Ferme éolienne de Voulmentin – Argentonnay – Energie SAS

Réponse à l'avis de la MRAE pour la Ferme éolienne de Voulmentin – Argentonnay - Energie

Décembre 2023

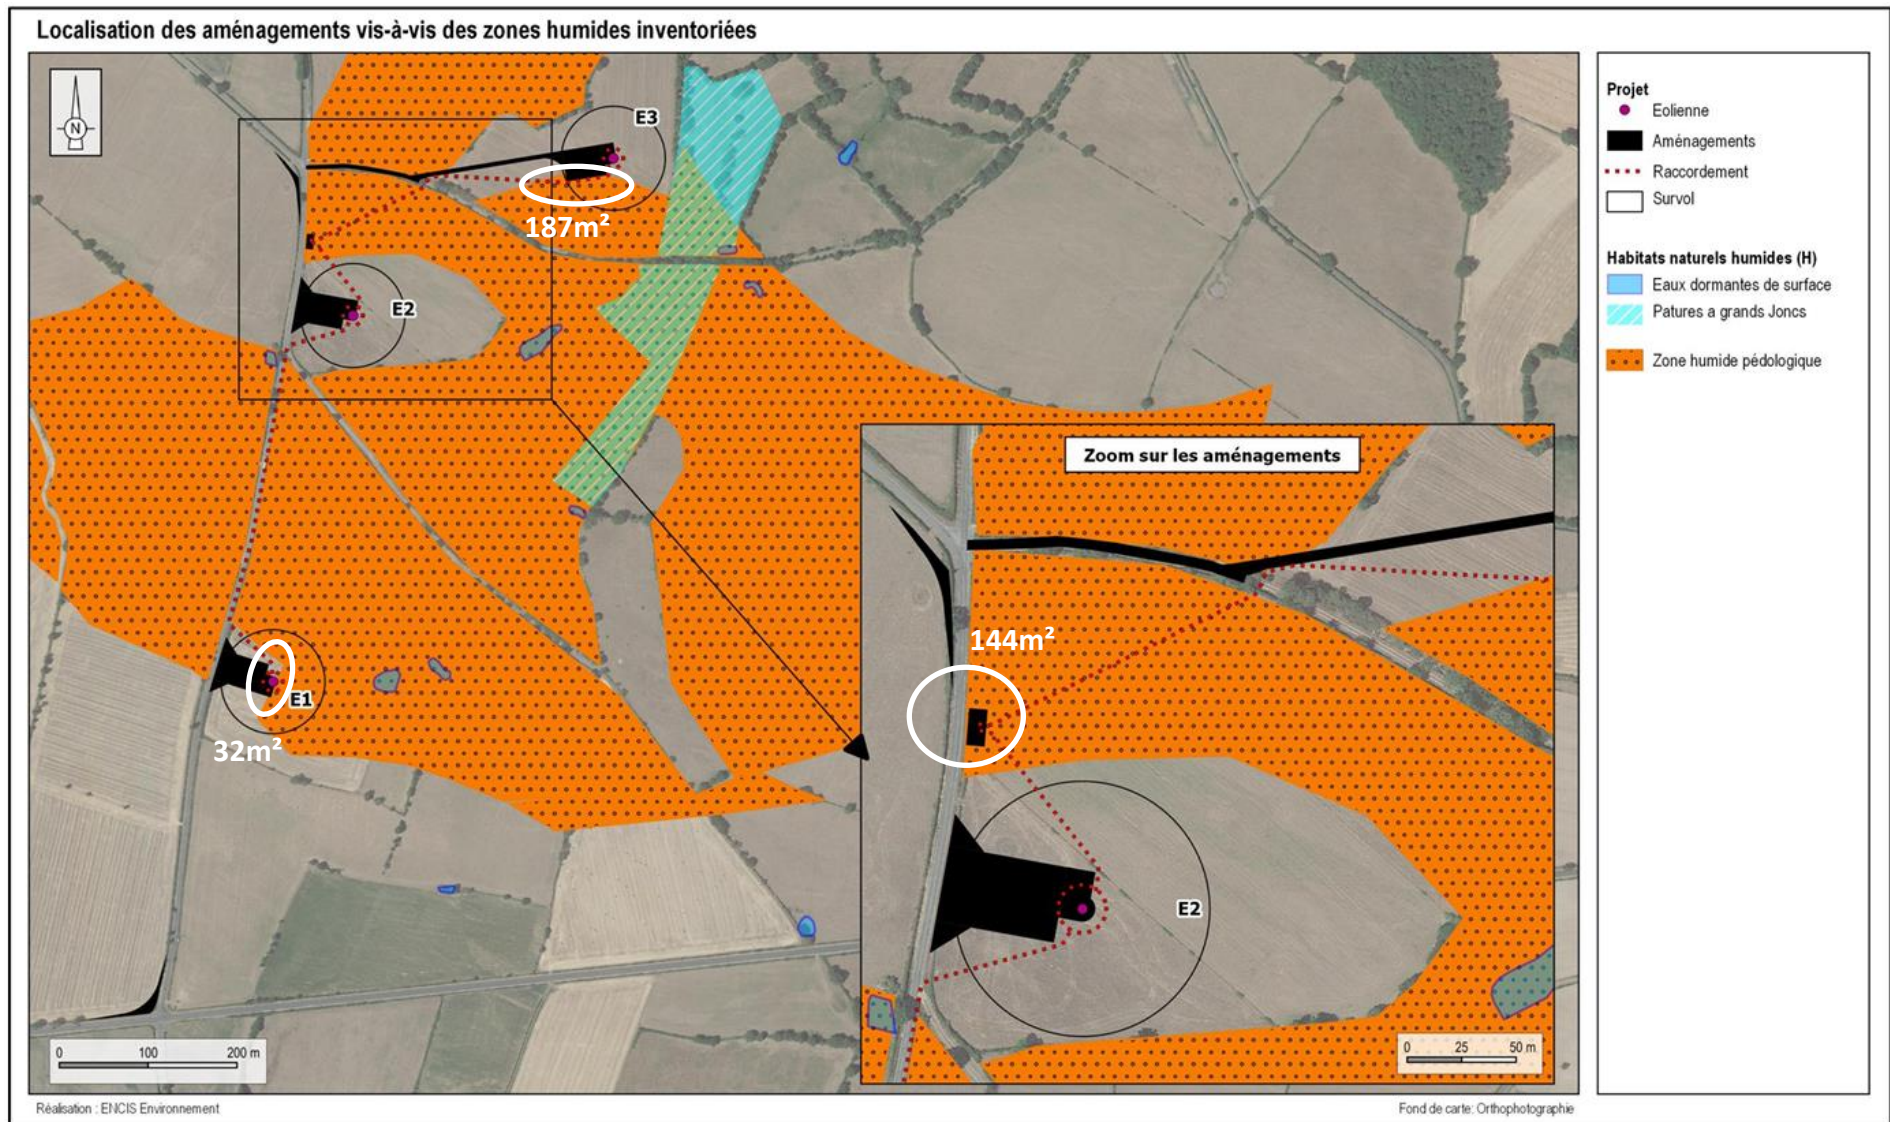
La MRAe recommande de présenter un plan superposant les zones humides et les ouvrages, (plateformes et accès), ainsi que la situation géographique de la mesure de compensation à la destruction des surfaces impactées et les mesures envisagées pour s'assurer de la pérennité de la zone humide de compensation.

Concernant la localisation des ouvrages (plateformes et accès) avec les zones humides, le porteur du projet invite à se référer à l'étude d'impact (pièce n°4), partie « 5.4.3 Les Zones humides ». Dans cette partie, la carte 120 (ci-dessous) présente les zones humides identifiées sur la zone du projet (en orange) et les différents aménagements (en noir).

Les surfaces des ouvrages concernées par des zones humides sont les suivantes :

- Plateforme de l'éolienne E01 sur environ 32m²
- Poste de livraison sur environ 144m²
- Plateforme de l'éolienne E03 sur environ 187m²

Pour le projet de Voulmentin – Argentonnay, la surface cumulée des aménagements au droit des zones humides impactées est donc de 363m², correspondant aux habitats suivants : monocultures intensives (32m²) et prairies de fauche (331m²).

Figure 50 : Répartition de l'activité chiroptérologique en fonction du cycle circadien

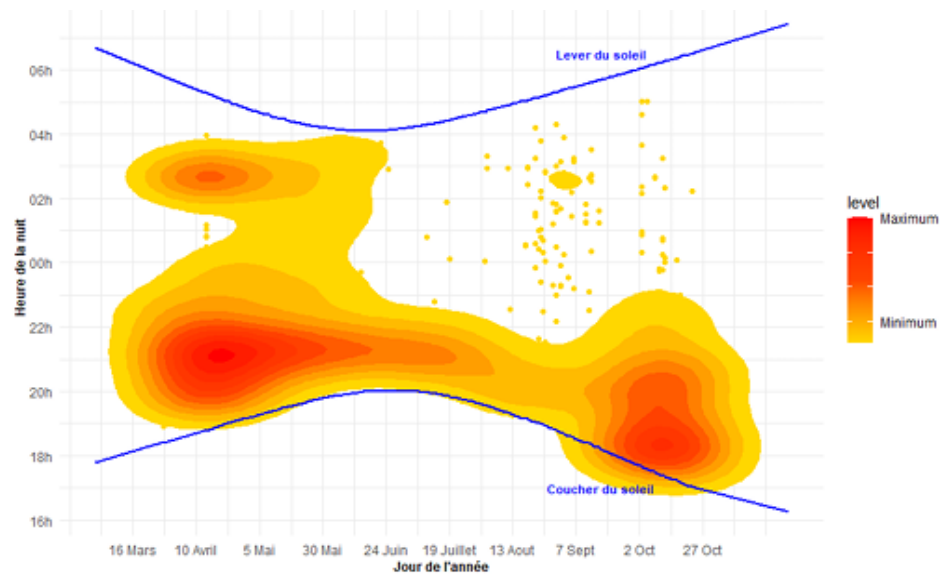
La MRAe recommande de justifier le plan de bridage retenu (période, heures, vitesse de vent et températures) au regard des éléments de connaissance disponibles^a, de la sensibilité forte du secteur d'étude pour les chiroptères et des caractéristiques du projet.

Les enregistrements viennent confirmer les tendances énoncées au travers de la bibliographie. Les inventaires sur site montrent une concentration de l'activité marquée dans les 3 à 4 premières heures de la nuit. Par la suite, au-delà de 3-4h après le coucher du soleil, la baisse d'activité est régulière. Parallèlement, la période printanière affiche une activité plus étendue au cours de la nuit et notamment un regain d'activité avant le lever du soleil jusqu'au mois de juin.

Pour les mois de juillet à octobre, l'activité mesurée sur le site de Voulmentin – Argentonay indique une forte baisse de l'activité chiroptérologique plusieurs heures après le coucher du soleil, et une absence de pics d'activité en fin de nuit. Les plages horaires d'arrêt ont donc été adapté au site :

- Durant les 6h après le coucher du soleil durant le mois de juillet
- Durant les 8h après le coucher du soleil durant le mois d'aout
- Durant les 8h30 après le coucher du soleil durant le mois de septembre
- Durant les 8h après le coucher du soleil durant le mois d'octobre
